TIL: BKK v/Per Ivar Trollnes Tautra

FRÅ: SVV, Førdepakken v/prosjekteringsleiar Steinar Hysjulien

Dato: 19.12.2025

Notat. Førdepakken tiltak 18 Kyrkjevegen og tiltak 15 Angedalsvegen – byggherrens kommentar til tiltak i kvikkleireutsette område

Figur 1. Kvikkleiresone Falkenstein, Førde. Børpunkt markert med sirkel. Tiltaket langs Kyrkjevegen markert med raudbrun strek.

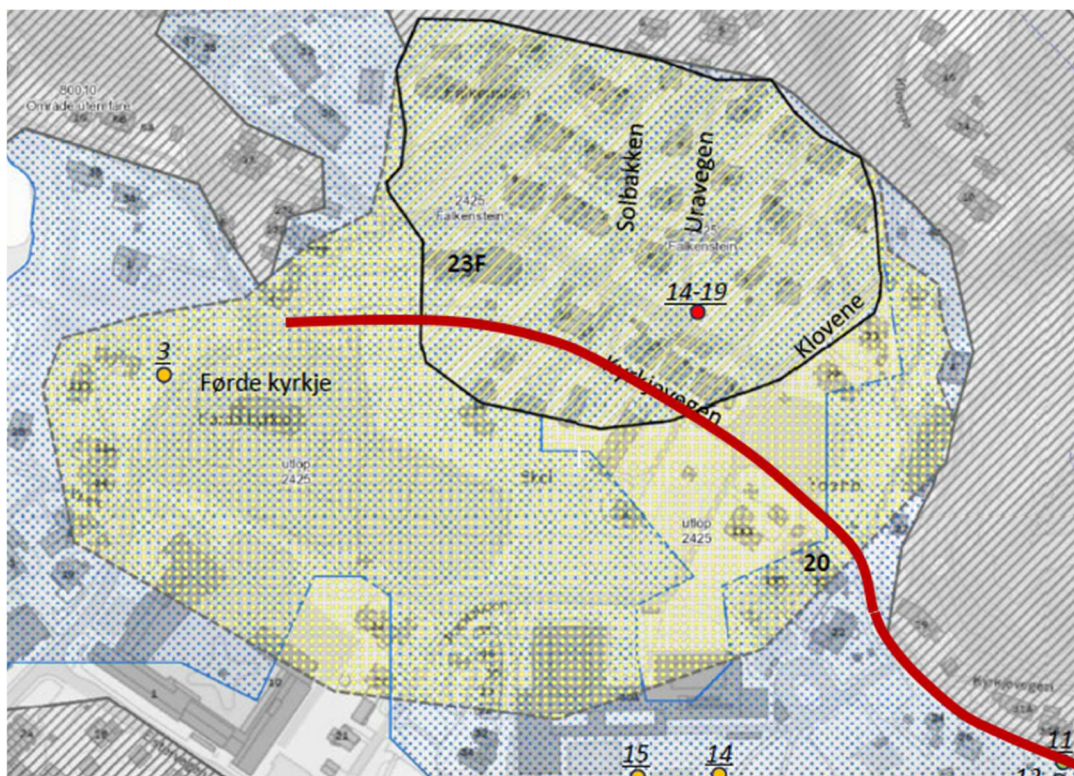
Etablering av OPI-kanal ligg dels innanfor utløpssonen for kvikkleiresone 2425 Falkenstein. Sjå figur 1.

Det ligg føre få grunnundersøkingar i eller nær Kyrkjevegen. Borpunkt 14-19 i krysset Falkensteinsvegen/Uravegen er ein del av grunnlaget for vurdering av kvikkleiresonene. Kvikkleire er påvist i djupne om lag 4,2 m frå terrengnivå.

Ut av kartgrunnlaget har RIG vurdert kvikkleiresonen til å ha faregrad 1 – låg, konsekvensklasse 3 – meget alvorleg og risikoklasse 3.

RIG har gitt føringar til graveplan VA-grøfter. Tillate graveskråning 1:1,5 for grøfter i fyllmassar og lausmassar av sand. Om silt eller leire vert påvist under gravearbeida må RIG rådførast før vidare arbeid.

Figur 2. Kvikkleiresone ved Smestad. Raud linje viser ca. trasé for borehol.

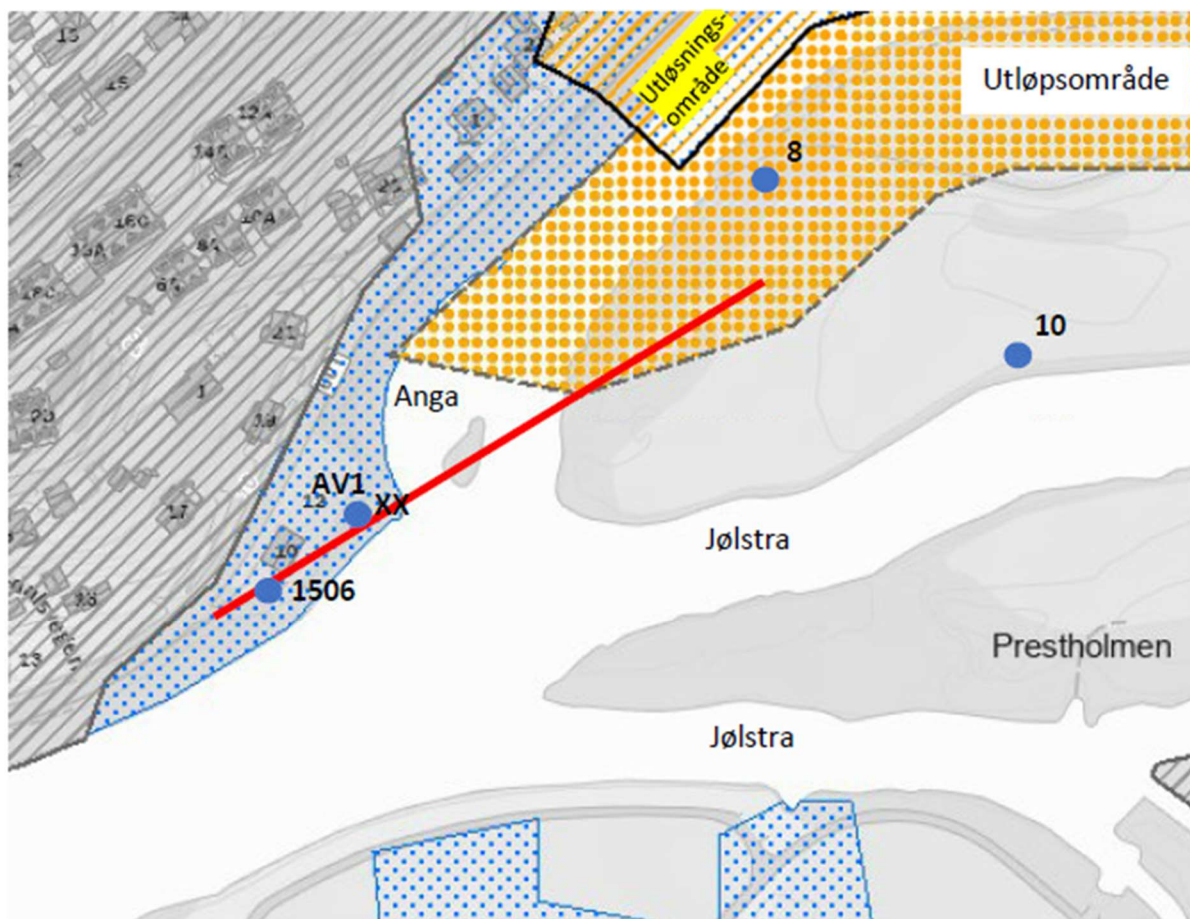
Det er utført to grunnboringar på vestsida av Anga, høvesvis AV1 og 1506. Sjå figur 2.

Grunnboring AV1 viser ca. 8 m lausmasse over berg. Truleg fyllmassar over vekslande lag med sand, silt og grus ned til ca. 5,5 m. Frå 5,5 til 7 m truleg siltig leire, før morene over berg. Nivå antatt berg kote -0,7.

For grunnboring nr. 1506 er det antatt lausmassar over berg. Nivå antatt berg kote +0,7.

På vestsida av Anga er det observert berg i dagen nede ved elvebreidda i den planlagte rørtraséen, markert med XX i figur 2.

På elvedeltaet på austsida av Anga er det utført to grunnboringar; nr. 8 og 10. Sjå figur 2. Desse nærliggande borpunkta indikerer svært blaut grunn, antatt kvikkleire, frå ca. 2 m under terrengoverflaten.

Borhol 8 og 10 viser terrengkote på høvesvis kote +1,9 og kote +3,5. Antatt berg er høvesvis kote -18,2 og -25,6.

Elvedeltaet på austsida av Anga, der mottaksgropa er planlagt, er flatt terreng og er ikkje del av terrenget som potensielt kan inngå i lausneområdet for skred. Sjå «utløsningsområdet» vist i figur 2.

Figur 3. Lengdeprofil rørtrase – førebels.

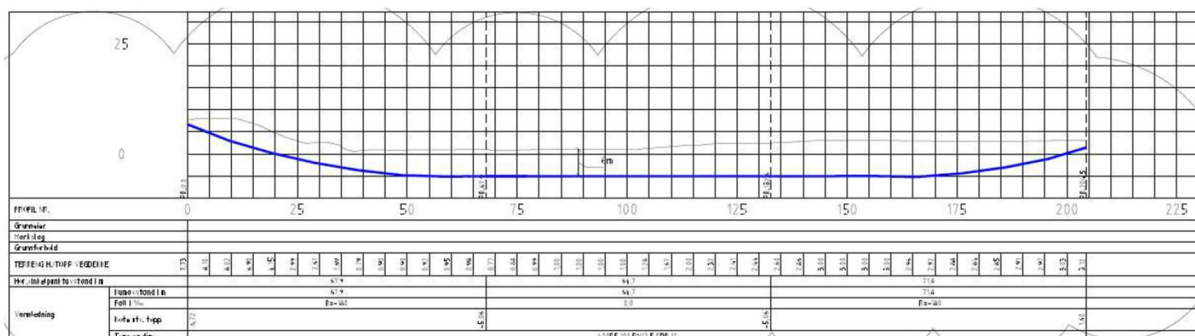
Ideelt sett borde boringar vore utført for å stadfesta grunntilhøva i sjølve traseen. Byggherrens vurdering er at etter all sannsyn vil siste delen av traseen fram mot mottaksgropa vere i område med svært blaute massar – lik tilhøva i borpunktta på elvedeltaet nær traseen på begge sider. Fleire boringar kunne dels eliminert denne tvilen. Byggherrens vurdering er likevel at usikkerheita ved pilotboringa ikkje vert nemneverdig redusert av den grunn.

Anleggstekniske utfordringar må påreknast, spesielt på austsida av Anga grunna svært blaute massar (mogleg kvikkleire). Tilfredsstillande lokalstabilitet under utføring av mottaksgrop for boring og grøft for kablar må dokumenterast. Dette vert ivarettatt ved at utførande i samråd med rådgjevande geoteknikar før anleggsstart utarbeider detaljert graveplan som skildrar korleis grave- og anleggsarbeida skal gjennomførast.

Slik byggherren ser det er den største usikkerheita knytt til å styre pilotboret gjennom svært blaute massar opp til mottaksgropen. Bor har ved slike grunntilhøve ein tendens til å «sige». Løysinga er å utføre ekstra boring om det skulle vise seg at planlagte boringar ikkje treffer mottaksgropa som planlagt.

Graveplanen inneheld spesifikasjon av så som anleggsveg, gravedjupne, helning på graveskråning, ev. Også seksjonsvis graving eller andre grøftestabiliserande tiltak, kvar/om opplegging av gravemassar kan gjerast og prosedyre knytt til ulike vertilhøve som må påreknast.
